# （仮称）今金せたな風力発電事業 環境影響評価方法書

## 補足説明資料

ENEOS リニューアル・エナジー株式会社

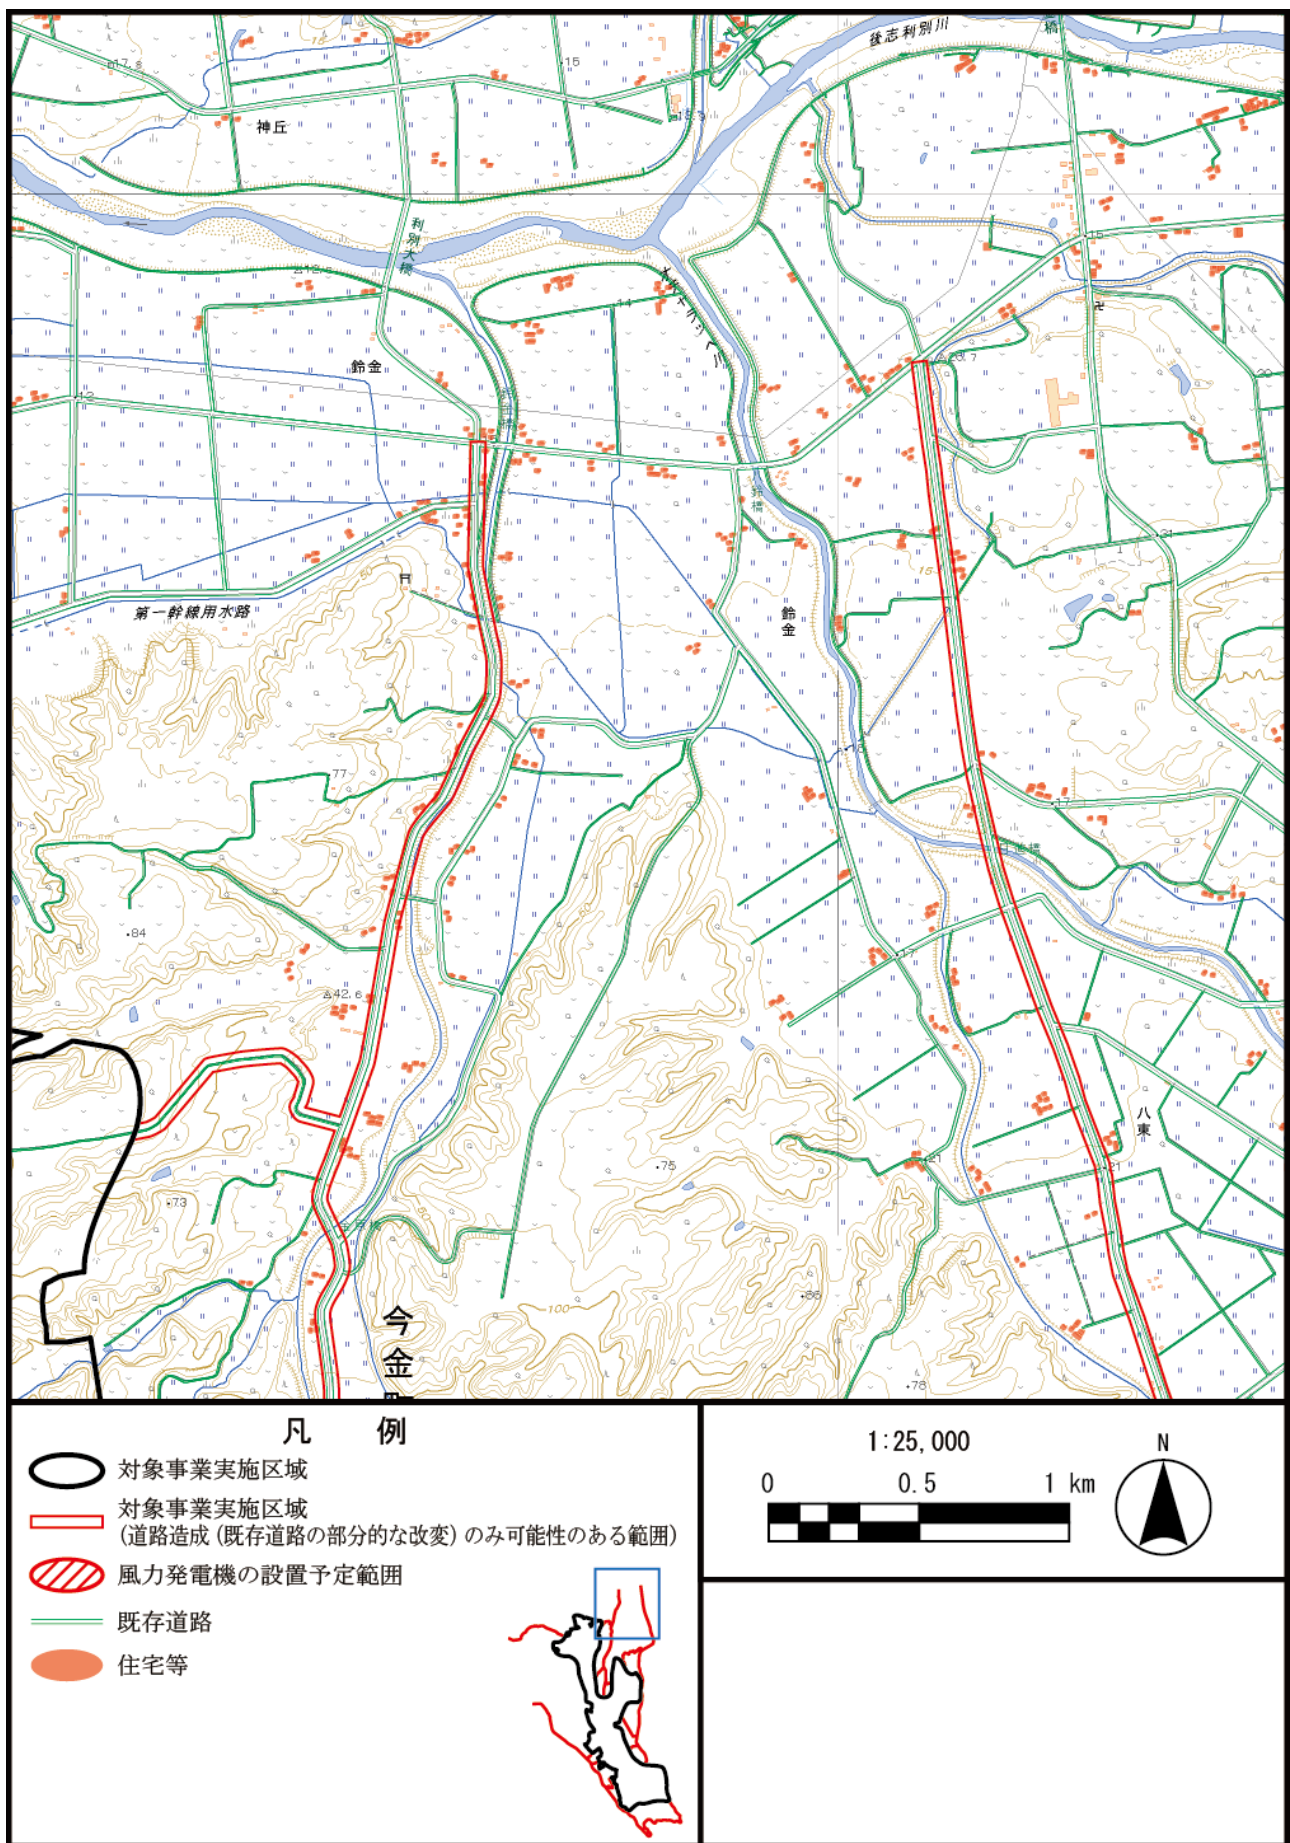
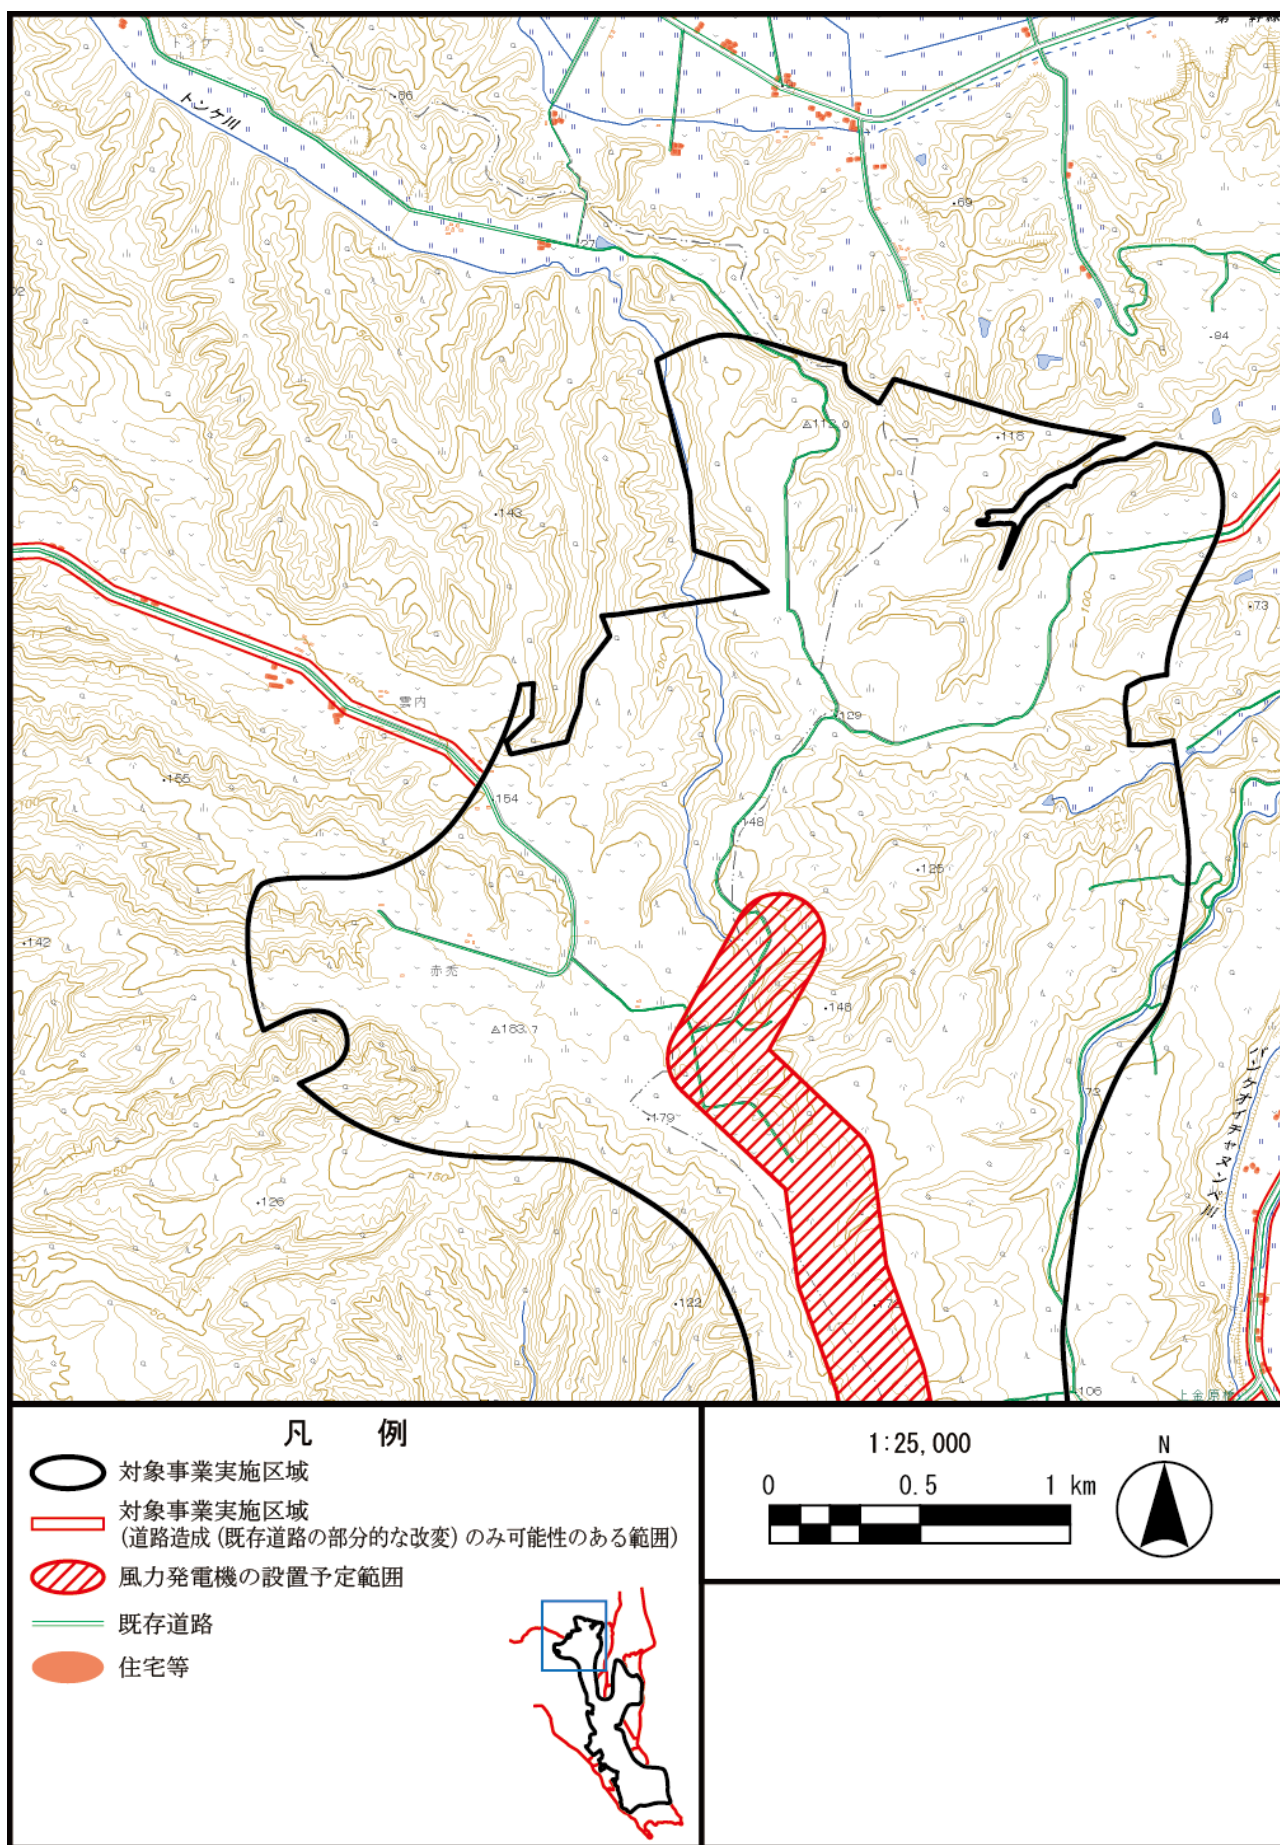
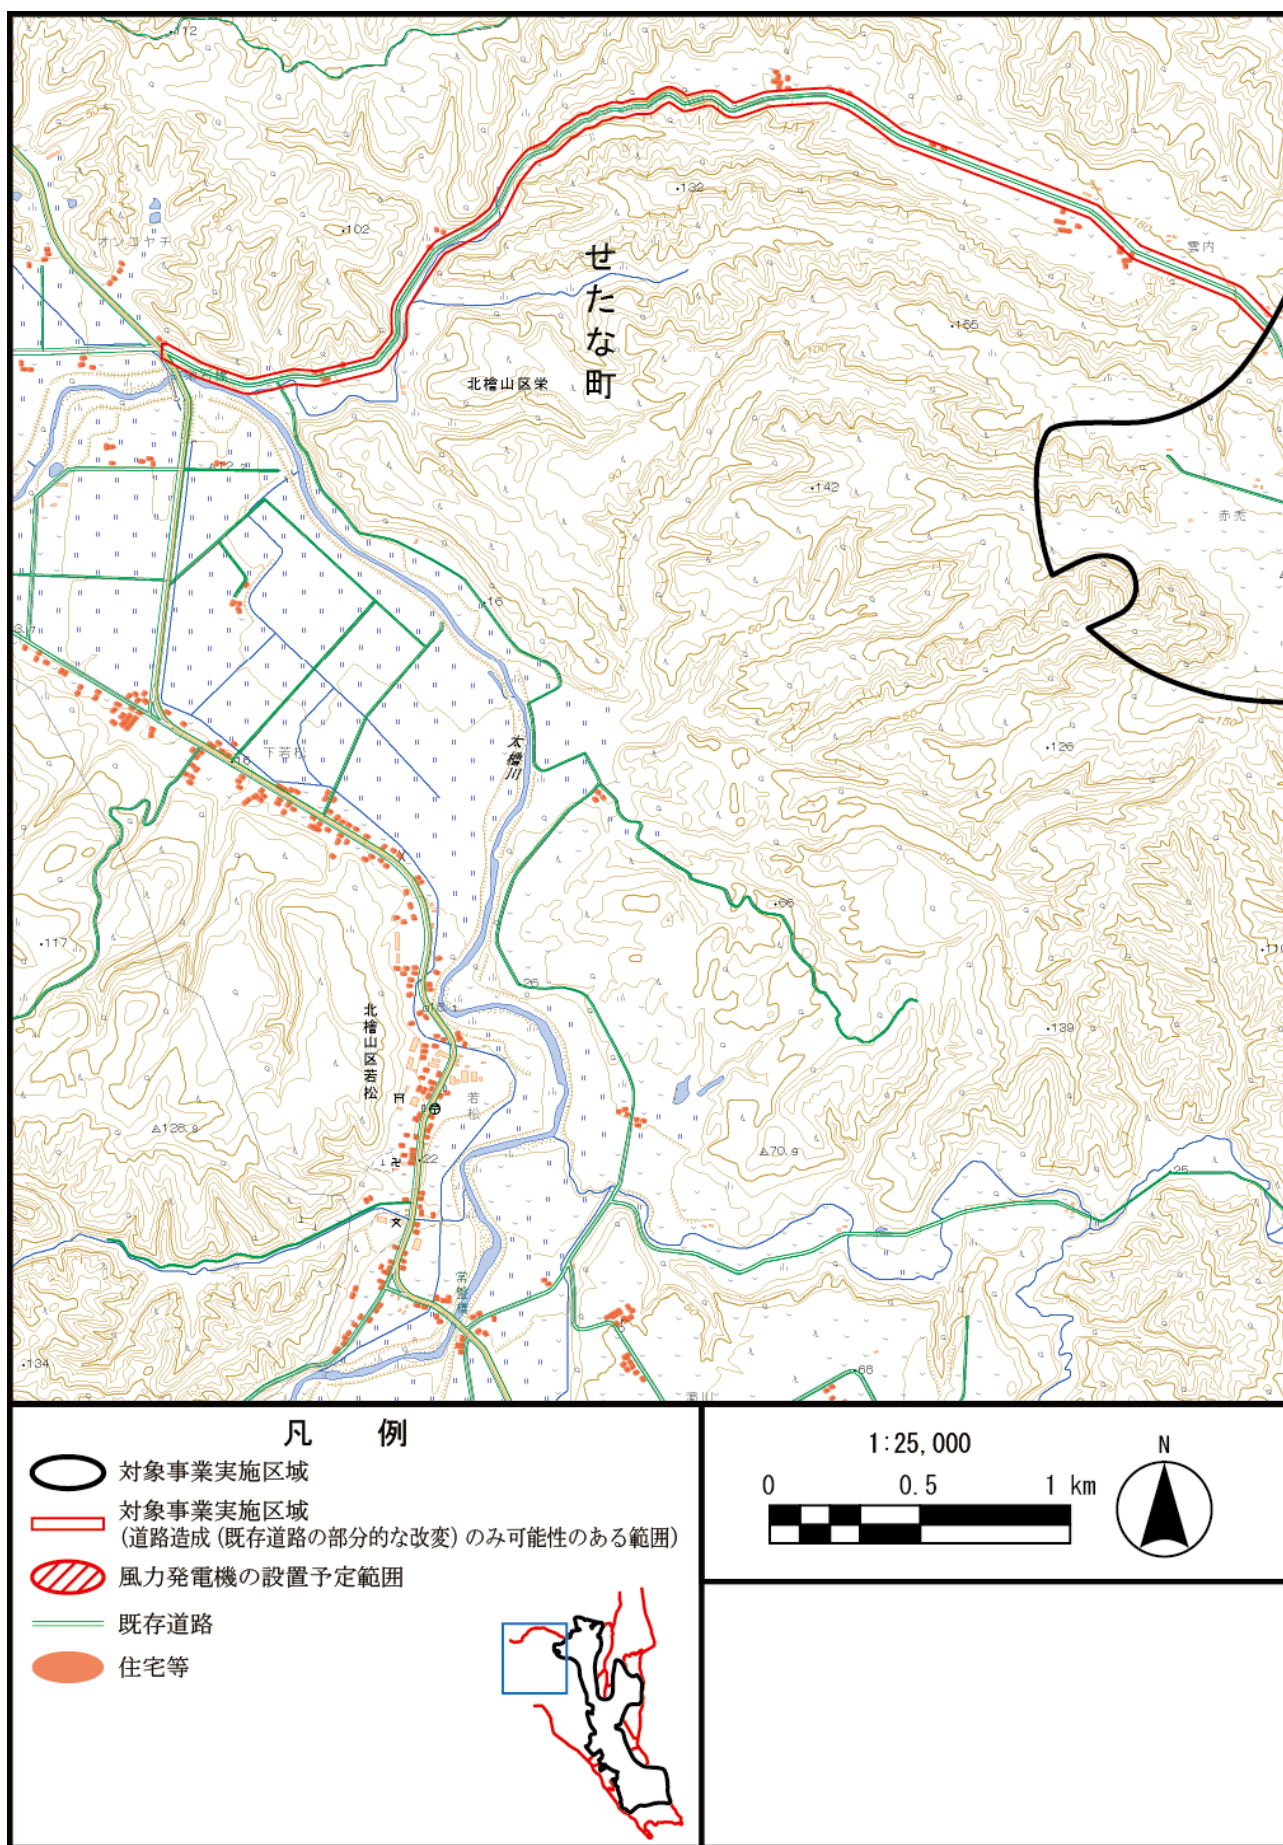
1. 対象事業実施区域の状況について【近藤顧問】【方法書 p. 6】

対象事業実施区域について、現状の地形、既存道路、民家等の建物の状況がわかる 1/25000～1/50000 の地形図を示してください。

1/25000 の地形図は図 1 のとおりです。
